REF: Expediente No. **10-118688**- solicitud de patente de invención a favor de **AS IP HOLDCO, L.L.C.** Título **SANITARIO DE ALTO RENDIMIENTO CAPAZ DE OPERACIÓN CON VOLÚMENES REDUCIDOS DE DESCARGA**

RECURSO DE REPOSICIÓN

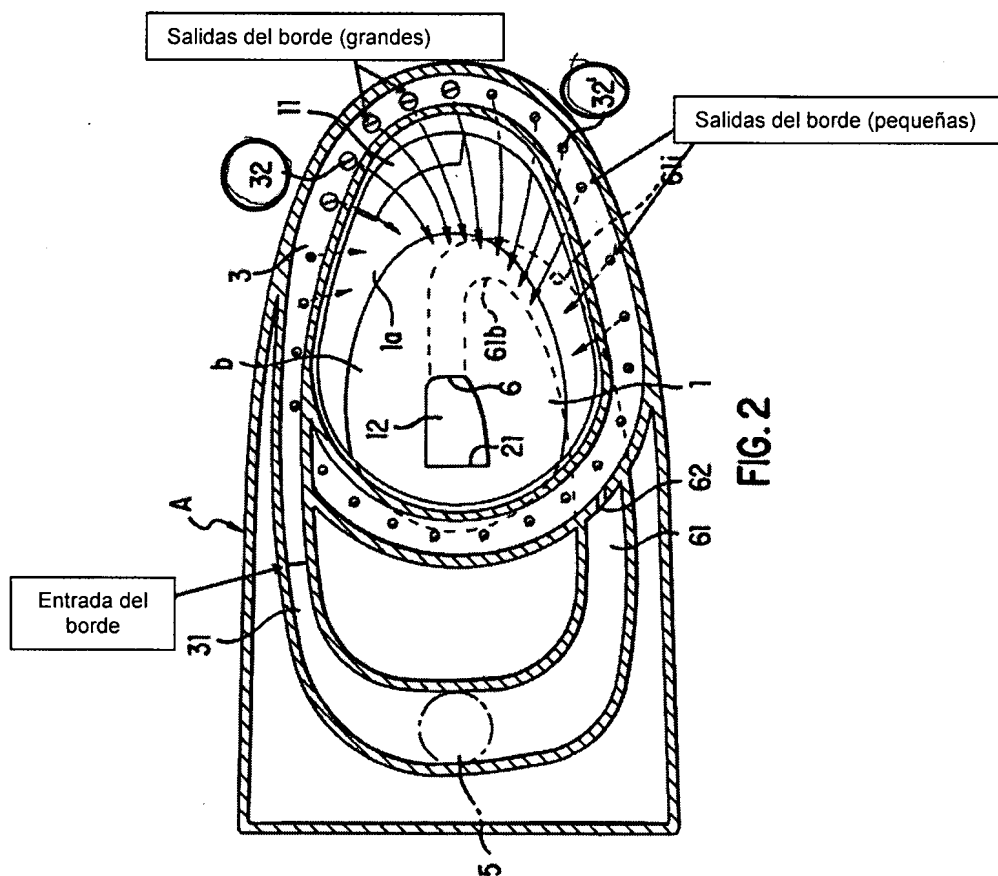
Así las cosas, al ejecutarse un análisis visual de la figura 2 de la referencia D1, particularmente sobre los orificios de salida de borde que son de mayor tamaño 32, se evidencia que aun mediante dos o tres de dichos agujeros aislados presentarían, de manera aproximada, un área de sección transversal equivalente o mayor al área de sección transversal del puerto de entrada de canal de borde. En consecuencia, de acuerdo con las divulgaciones de la referencia D1, es evidente que (i) los orificios 32 son demasiado grandes, y (ii) cuando son sumados al área de sección transversal de los orificios 32', los mismos son mayores que el área de la entrada de canal de borde, tal como se ilustra a continuación.

Por tanto, con el fin de contextualizar al señor Examinador, consideramos pertinente establecer que es bien conocido en el arte previo que los sanitarios por flujo a gravedad se caracterizan porque la mayoría del flujo de agua que se divide en el área del múltiple (el área bajo la salida de descarga del tanque 5 para el caso de D1) junto con el diseño de la boca de sifón y el sifón de trabajo con chorro de flujo por gravedad, extraen más agua hacia el chorro, y en consecuencia dejan una menor cantidad de agua para el lavado en el borde, lo cual tradicionalmente era corregido mediante la ampliación de los orificios de borde con el fin de obtener un mayor contacto con la taza desde el borde en áreas en donde el borde puede alimentar el chorro (tal como se evidencia en la Figura 2 de D1 incluida anteriormente).

FIG. 19

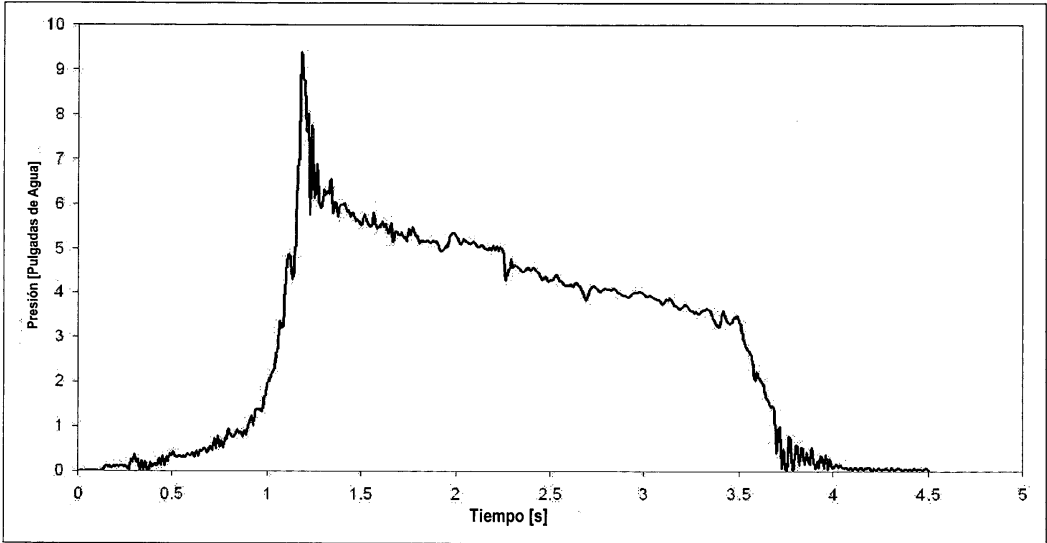
En este sentido, para demostrar la efectividad de la invención, se midió con un volumen reducido de descarga de 1.28 galones, la presión en el borde para un sanitario fabricado de acuerdo con la presente invención (Ejemplo 7) y un sanitario del arte previo (Ejemplo 6). Tras realizar dicha comparación, el sanitario del arte previo, que se presurizó a 2.13 in. H₂O•s con 1.6 galones, **perdió prácticamente toda su capacidad de presurizar con el volumen reducido**, decayendo a 0.28 in. H₂O•s tal como se puede observar de manera muy clara en la Fig. 18 de la solicitud y que adjuntamos al presente memorial **mientras que el sanitario de acuerdo con la presente invención perdió tan solo menos del 20% de su presurización**, manteniendo 12.64 in. H₂O•s con 1.28 galones por descarga lo cual se evidencia en la Fig. 19 de la solicitud y adjunta al presente memorial.

EXHIBIT A

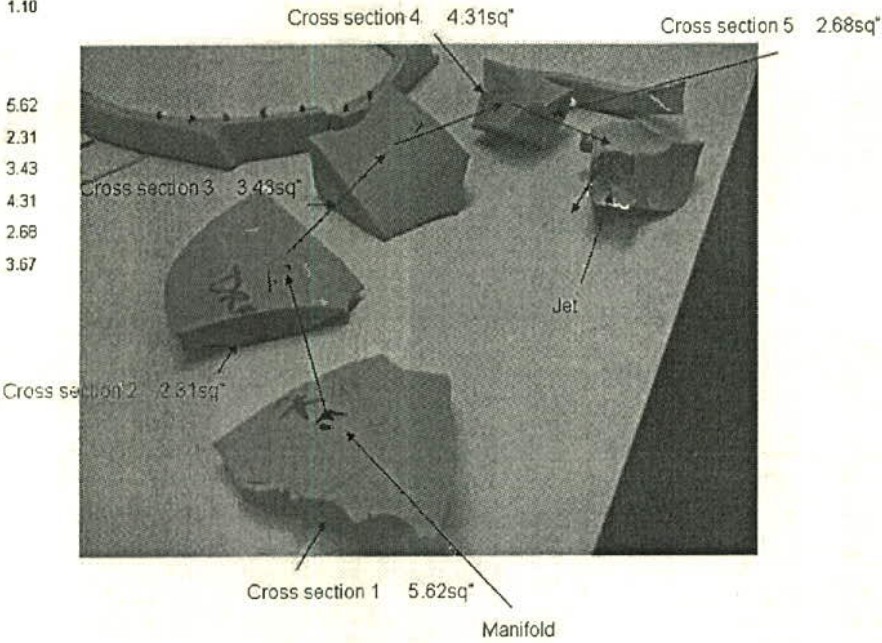
7. Comparative testing was performed on a commercial embodiment, a TOTO Drake[®] toilet, believed to be the same as the Arita patent and available at the time of development of the current invention. Data and support for this testing is found in Example 6 (paragraphs [0109] – [0111] in the Specification) and Example 18 (paragraph [0121] in the Specification). These Examples also include the data and information shown in Figures 16, 19, and in Table 2. A photograph of the toilet tested is attached hereto as Exhibit A.

Drake
Note the restriction in the jet feed pipe – Cross section 2
